サーキットプロテクタ CP30Fシリーズ 主銘板印字内容変更のお知らせ

添付資料1
 サークिटプロテクタ CP30Fシリーズ 主銘板印字内容の変更

Rep No.B22053

CP30FI-2P020の例を示す。

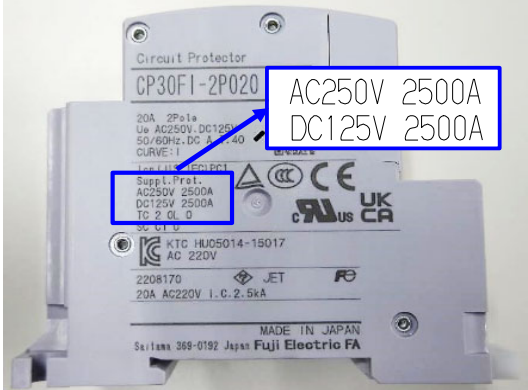
(1)主銘板の仕様値記載漏れのためレイアウトを変更し、印字内容を変更します。

現行品	変更品
	<p>AC電圧における遮断容量のサーマル特性値TCが漏れておりました。 仕様値を記載するため、主銘板のレイアウトを変更します。 それ以外の変更はございません</p> <div data-bbox="871 595 1193 678" style="border: 1px solid blue; padding: 5px; width: fit-content; margin: 0 auto;"> <p>AC250V 2500A <u>TC 1</u> DC125V 2500A <u>TC 2</u></p> </div>
